Avis délibéré de la mission régionale d'autorité environnementale sur la création d'une centrale hydroélectrique sur le torrent d'Articol, par la SAS ARTICOL ENERGIE, sur la commune d'Allemond (38)

Avis n° 2025-ARA-AP-1999-N10211

Réponse à l'avis N° MRAe 2025-ARA-AP-1999-N10211 sur le projet de centrale hydroélectrique de l'Articol au lieu-dit Articol à Allemond (38)

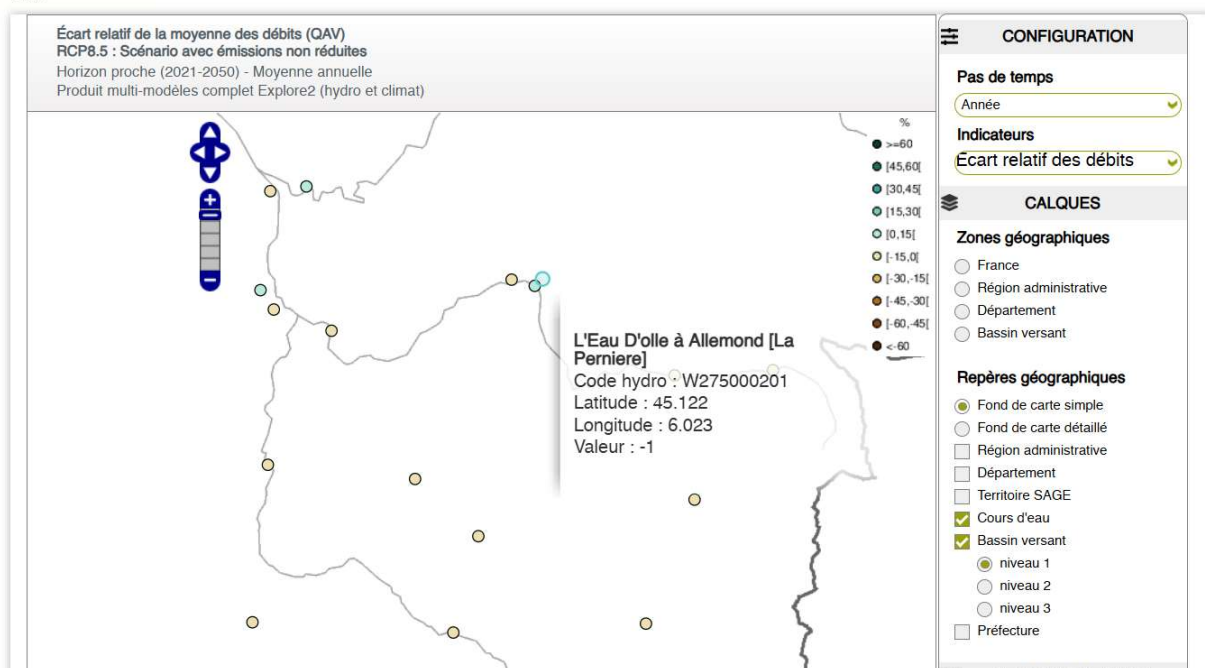
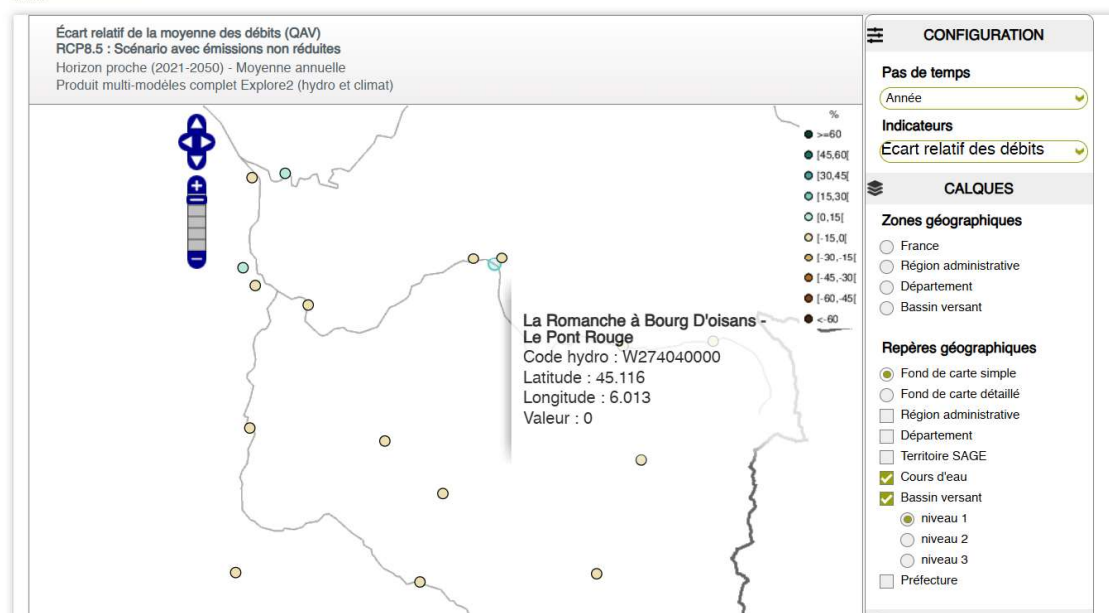
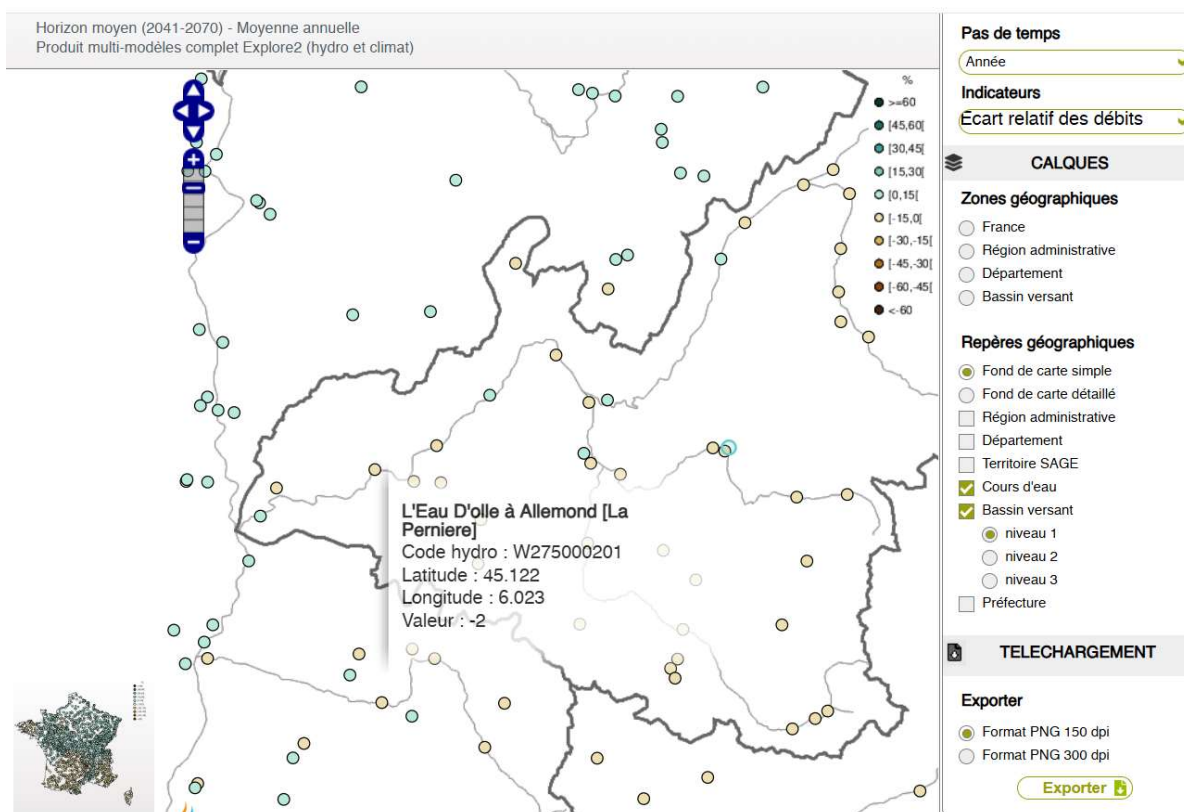
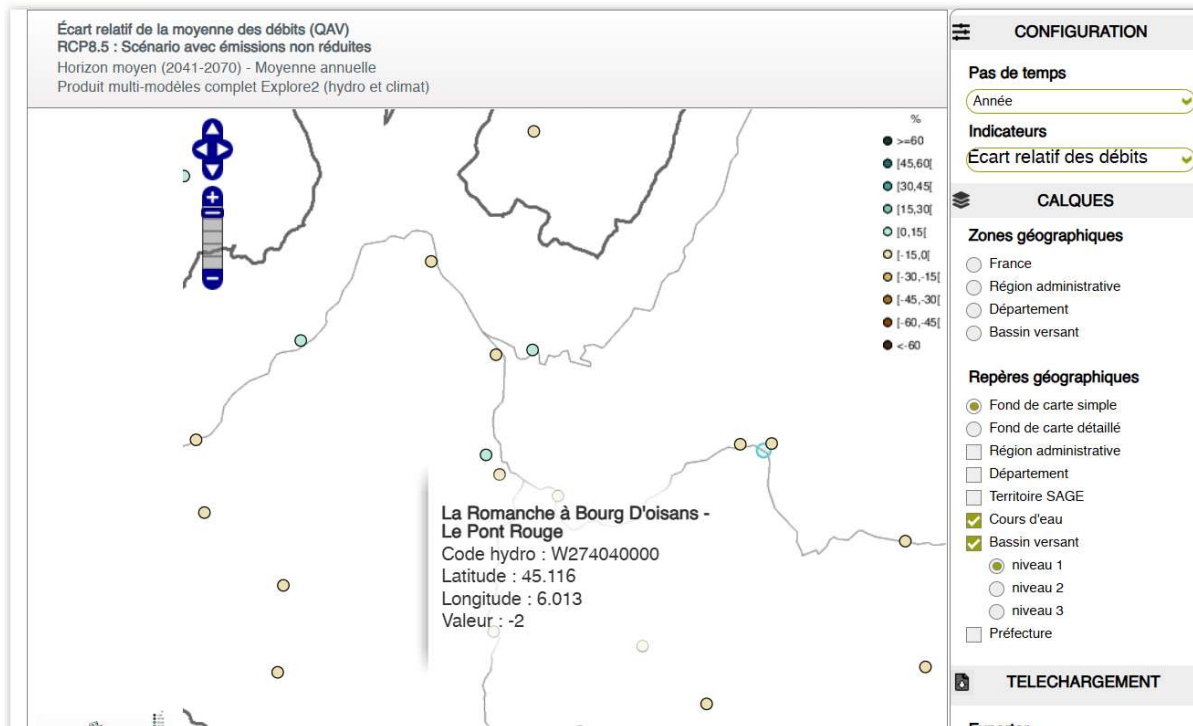
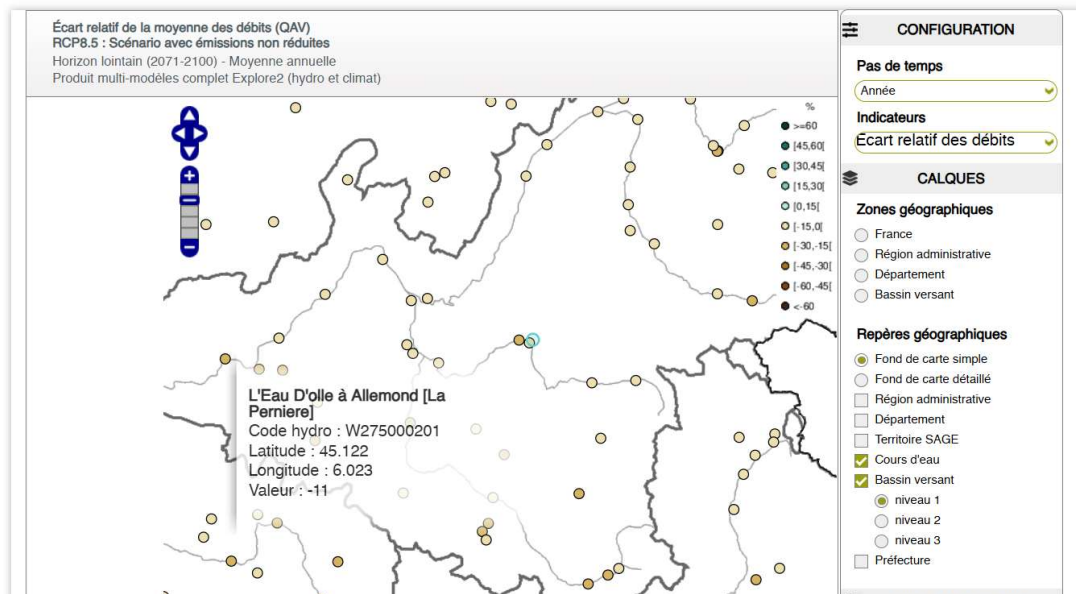
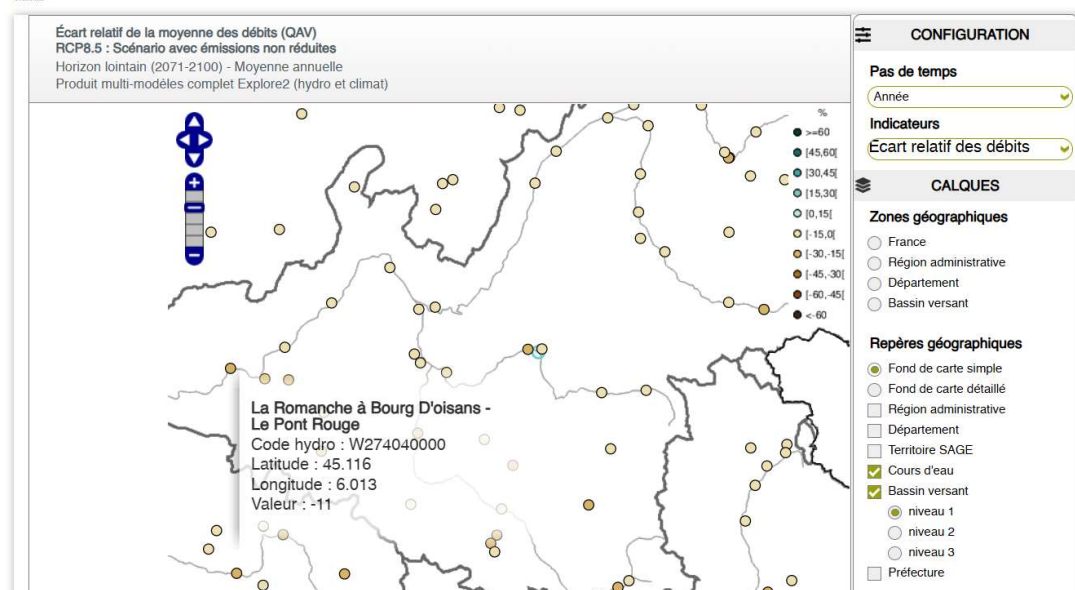
Il indique que la principale évolution liée au changement climatique est une probable modification du régime hydrologique, se traduisant par des étiages plus précoces et plus longs. Il estime qu'il « *est raisonnable de considérer que le débit « résiduel » sera suffisant pour maintenir un contexte salmonicole, que [...] même si les étiages s'accroissent, les températures maximales demeureront favorables aux salmonidés et que [...] s'agissant des invertébrés aquatiques, les conditions demeureront favorables aux individus les plus exigeants (plécoptères sétipalpes)* ». Cela n'est pas étayé dans le dossier. De plus, au regard des incidences prévisibles des effets du changement climatique, des incertitudes et de la durée d'autorisation sollicitée (40 ans), cette analyse doit être approfondie et il convient de revoir à la baisse la durée d'autorisation envisagée.

Une analyse prospective de l'évolution de la ressource en eau du torrent de l'Articol a été menée partir des projections climatiques issues des modèles régionaux disponibles via le portail DRIAS – Les futurs du climat (Météo-France, CERFACS, IPSL), des études hydrologiques conduites par l'INRAE, l'Agence de l'eau Rhône-Méditerranée-Corse et l'ONERC et des évolutions observées sur les stations hydrométriques de référence du bassin versant de la Romanche et de l'Eau d'Olle, situées dans le même contexte hydro climatique.

Les projections hydrologiques disponibles pour les bassins versants alpins non glaciaires de moyenne altitude indiquent une diminution modérée du module interannuel, liée principalement à la réduction du manteau neigeux et à l'augmentation de l'évapotranspiration.

Voici les cartes DRIAS qui précisent l'écart relatif des débits d'après le modèle EXPLORE 2 sur différents horizons. Nous avons retenu un scénario « avec des émissions non réduites ». On rappelle que le projet participe lui-même à réduire ces émissions.

Horizon proche 2021-2050 Peu d'évolution valeur de l'écart relatif de la moyenne des débits – 1%

Horizon moyen (2041-2070) Une baisse modérée -2%

Horizon lointain (2070-2099) une baisse plus marquée des débits moyens : -11%

Exemple du Molard Vue avant travaux et après travaux remplacement conduite

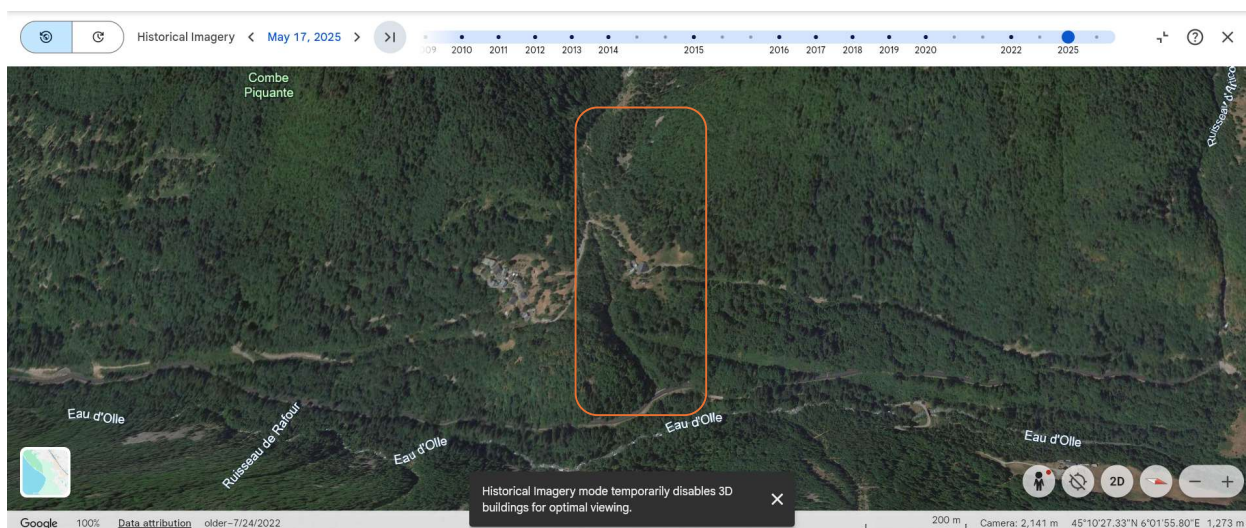
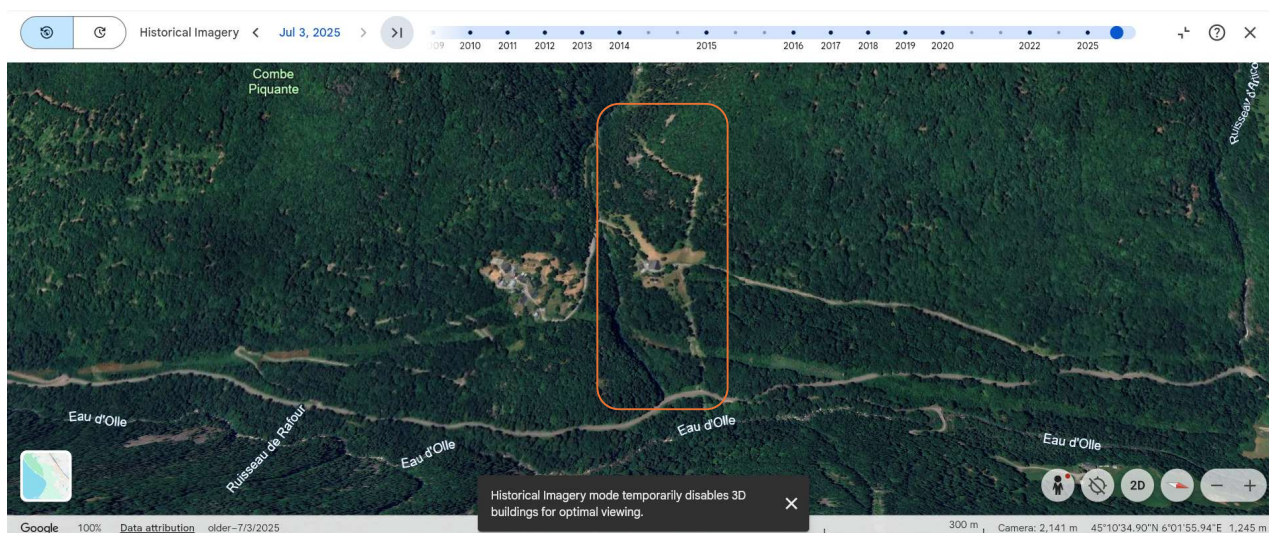
hêtraie) de la conduite forcée nécessitera le défrichement des boisements existants, le layon créé étant revégétalisé (de plantes hôtes à papillons, orpins et joubarbes notamment) après travaux. Des aulnes (de préférence les jeunes aulnes prélevés sur place) seront plantés dans les enrochements de part et d'autre de la prise d'eau. L'effet de coupure demeurera perceptible tout en étant limité du fait de la limitation de l'emprise et de l'absence de réel point de vue — hormis depuis le versant opposé. Le dossier conclut que l'impact visuel de la conduite forcée en phase d'exploitation sera modéré et temporaire, sans toutefois réellement qualifier l'impact paysager depuis le versant opposé.

Le site Google Earth permet de voir une vue de l'effet des travaux de la conduite depuis le versant opposé
